## Auszug aus der Sitzungs-Niederschrift

des Bausenats vom 15.12.2021

Betreff: **Aufstellung des Bebauungsplanes Nr. 03-60/1 "Nördlich Tulpenstraße"**  
**I. Prüfung der Stellungnahmen gem. § 4 Abs. 1 BauGB**  
**II. Prüfung der Stellungnahmen gem. § 3 Abs. 1 BauGB**  
**III. Grundsatzbeschluss**  
**IV. Form der Beteiligung der Öffentlichkeit**

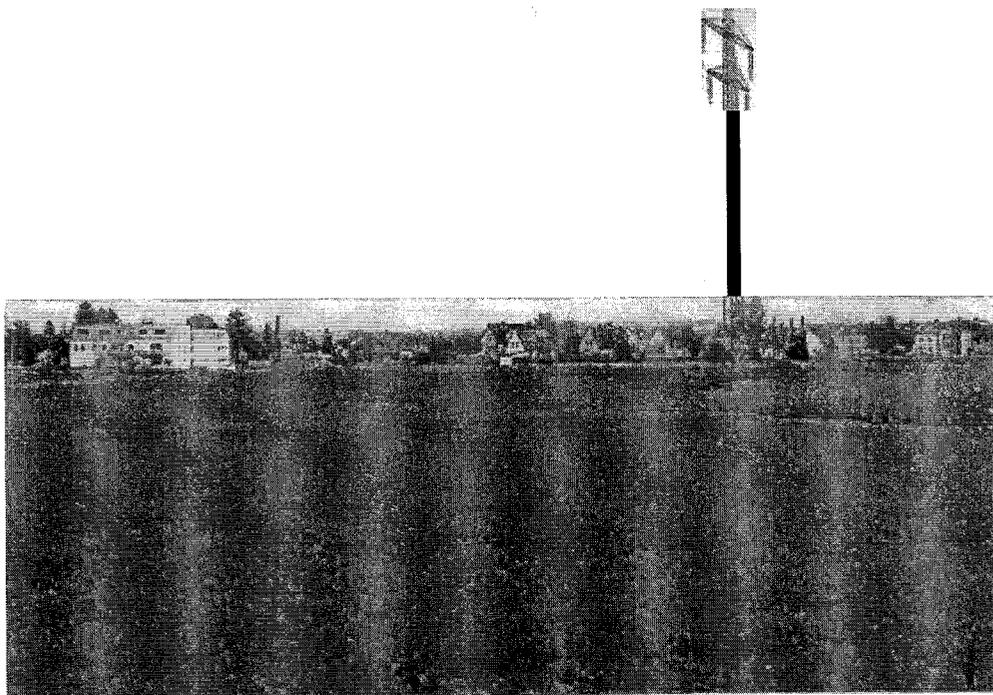
#### 9) Verlust von Kälteauschflächen

a) hier beruft man sich auf weitere vorhandene Flächen, die den Verlust abmildern sollen. Welche sind hier gemeint.

b) durch die zukünftige Bebauung des Baugebietes vom Markt Altdorf her gehen weitere Flächen für den Kälteausch verloren.
